Samtgemeinde Gellersen, 55. Änderung des Flächennutzungsplans „Windpark Kirchgellersen“

Abwägung der wiederholten Öffentlichkeitsbeteiligung (§ 3 Abs. 2 BauGB)

Teil 2 von 6, Umweltbericht

Stand: 01.06.2026

15. Lärm wird im Umweltbericht nur mit einer vorläufigen Prognose behandelt

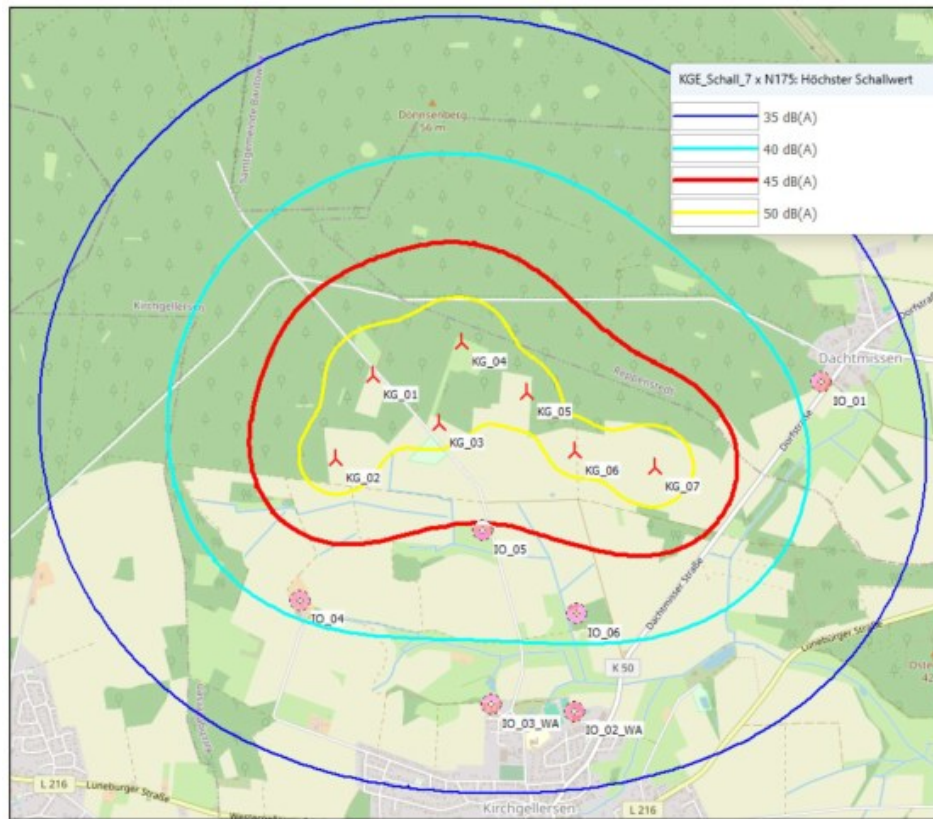
Zu widersprechen ist, dass die Lärmkonflikte nicht auf Ebene der Flächennutzungsplanung belastbar und abschließend geprüft werden. Der Umweltbericht stellt selbst ausdrücklich klar, dass für den Änderungsbereich lediglich eine vorläufige Prognose der Schallausbreitung vorliegt. Zugleich wird eingeräumt, dass der differenzierte Nachweis der Verträglichkeit möglicher Windenergieanlagen mit den immissionsschutzrechtlichen Anforderungen erst im späteren Genehmigungsverfahren nach dem Bundes-Immissionsschutzgesetz durch ein gesondertes Lärmgutachten zu erbringen ist. Damit wird bereits auf der Ebene des Umweltberichts offen ausgesprochen, dass die eigentliche lärmbezogene Konfliktprüfung gerade noch nicht abgeschlossen ist.

Gerade darin liegt der entscheidende Mangel. Wenn der Umweltbericht selbst davon ausgeht, dass der Lärmschutz für die Umsetzbarkeit der Planung von wesentlicher Bedeutung ist, kann die Samtgemeinde die Ausweisung der Fläche nicht zugleich auf eine lediglich vorläufige Prognose stützen. Eine solche Vorabschätzung kann eine abschließende konfliktbewältigende Prüfung nicht ersetzen, wenn die planerische Vorentscheidung zugunsten des Vorhabens bereits jetzt getroffen werden soll. Solange weder die maßgeblichen Immissionsorte noch die tatsächliche Einhaltung der Richtwerte auf einer belastbaren Grundlage geprüft sind, fehlt es an der für die Flächennutzungsplanung erforderlichen

24. Schattenwurf wird ebenfalls nur vorläufig behandelt

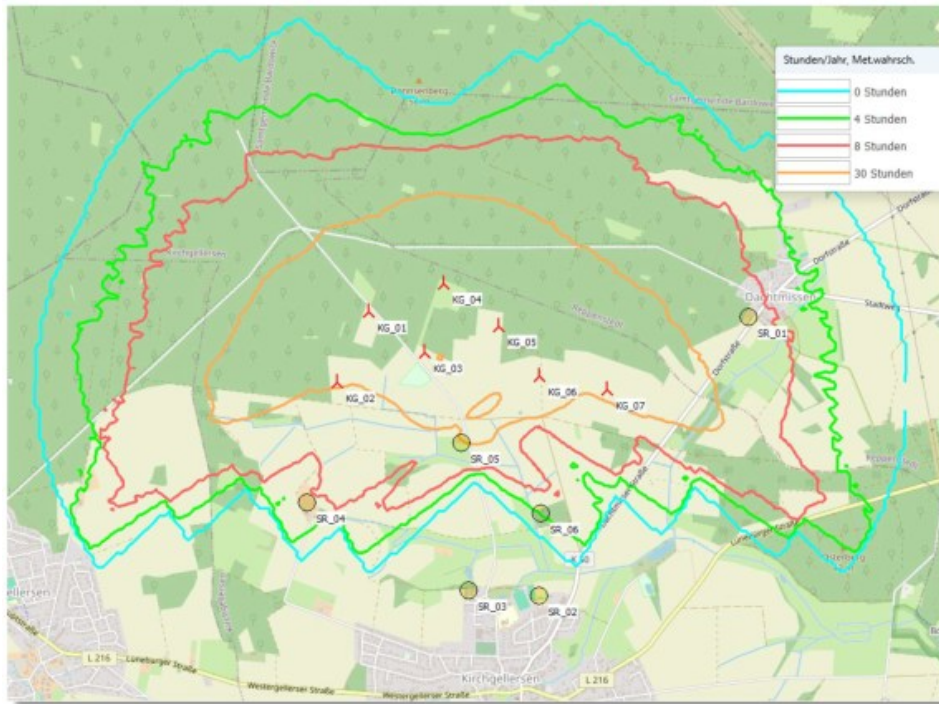
Auch die Behandlung des Schattenwurfs erfolgt nicht als abgeschlossene Konfliktprüfung, sondern nur in Form einer vorläufigen Betrachtung. Der Umweltbericht stellt selbst eine vorläufige Prognose möglicher Wirkbereiche des Schattenwurfs dar und erklärt zugleich, die genaue Berechnung werde erst im Genehmigungsverfahren vorgenommen. Damit ist bereits aus dem eigenen Ansatz des Umweltberichts ersichtlich, dass die Konfliktbewertung zum Schattenwurf auf FNP-Ebene gerade noch nicht abgeschlossen ist.

133. Beim Boden räumt der Umweltbericht selbst ein, dass Beeinträchtigungen nicht vollständig vermeidbar sind und Ausgleichsmaßnahmen erforderlich werden.

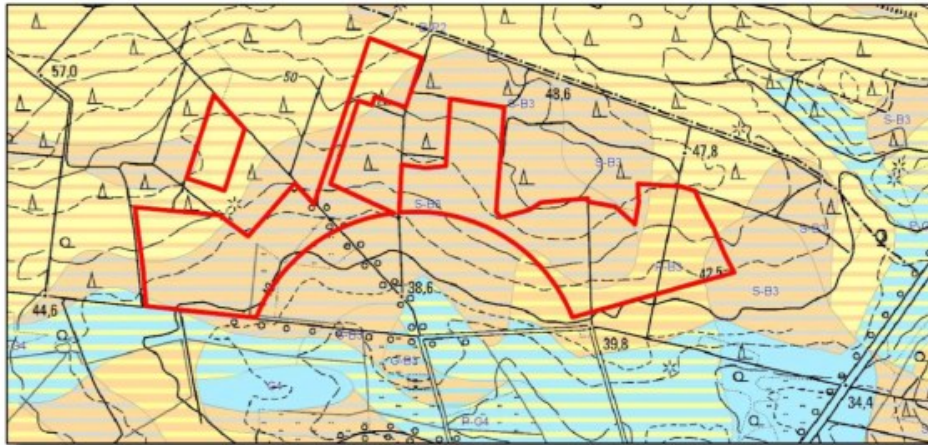
Der Umweltbericht benennt selbst, dass die Bodeninanspruchnahme für Fundamente, Trafostationen, Zufahrtswege und Leitungstrassen unvermeidlich ist. Er räumt ferner ausdrücklich ein, dass Beeinträchtigungen des Bodens nicht vollständig vermieden werden können und Ausgleichsmaßnahmen notwendig sind. Diese eigene Feststellung ist von erheblichem Gewicht, weil sie zeigt, dass gerade keine geringe oder leicht beherrschbare Konfliktlage vorliegt. Vielmehr erkennt der Bericht selbst an, dass in die Bodenfunktionen substanziell eingegriffen wird.

Damit wird zugleich deutlich, dass die zusammenfassende Bewertung des Schutzguts Boden zu günstig ausfällt. Wenn Eingriffe unvermeidlich sind und ein Ausgleich notwendig wird, dann liegt ein echter Kompensationsfall vor und kein nur marginaler Nutzungseffekt. Der Bericht kann einerseits die Unvermeidbarkeit und Ausgleichspflicht selbst beschreiben und andererseits die bodenbezogene Konfliktlage im Gesamtergebnis zurückhaltend einstufen. Beides passt nicht zusammen.

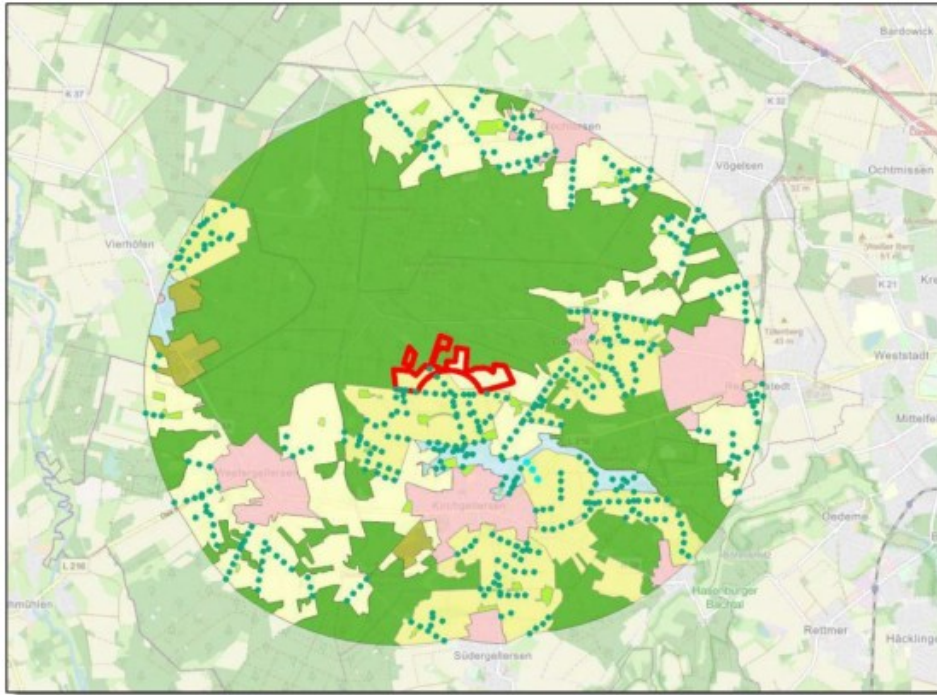
Gerade dieser eigene Befund ist für die Abwägung von erheblichem Gewicht. Eine Planung, die einen Eingriff vorbereitet, dessen landschaftliche Wirkungen nach eigener Einschätzung dauerhaft dominant bleiben und sich weder in die Eigenart des Landschaftsraums einfügen noch vollständig ausgleichen lassen, darf diesen Umstand nicht nur beschreiben und im Ergebnis dennoch als hinnehmbar behandeln. Der Bericht nimmt den Kernschaden damit fachlich selbst vorweg, zieht daraus aber keine entsprechend strenge planerische Konsequenz. Das ist abwägungsrechtlich angreifbar.

Hinzu kommt, dass das Landschaftsbild hier nicht als bloß dekorativer Belang zu behandeln ist. Der Bericht stellt selbst auf Vielfalt, Eigenart, Schönheit und Erholungswert als maßgebliche Bewertungsdimensionen ab. Wenn aber die Integration der Anlagen verneint und ein vollständiger Ausgleich ausgeschlossen wird, dann ist gerade die Eigenart und Schönheit des Landschaftsraums in seinem Kern betroffen. Die Samtgemeinde kann die Planung deshalb nicht auf eine landschaftsbildliche Bewertung stützen, die den irreversiblen Charakter des Eingriffs zwar offen benennt, ihn in der Schlussfolgerung aber nicht mit dem entsprechenden Gewicht verarbeitet. Erforderlich wäre vielmehr gewesen, diesen selbst eingeräumten Kernschaden als durchgreifenden Abwägungsbelang zu behandeln und die Planung daran auszurichten.
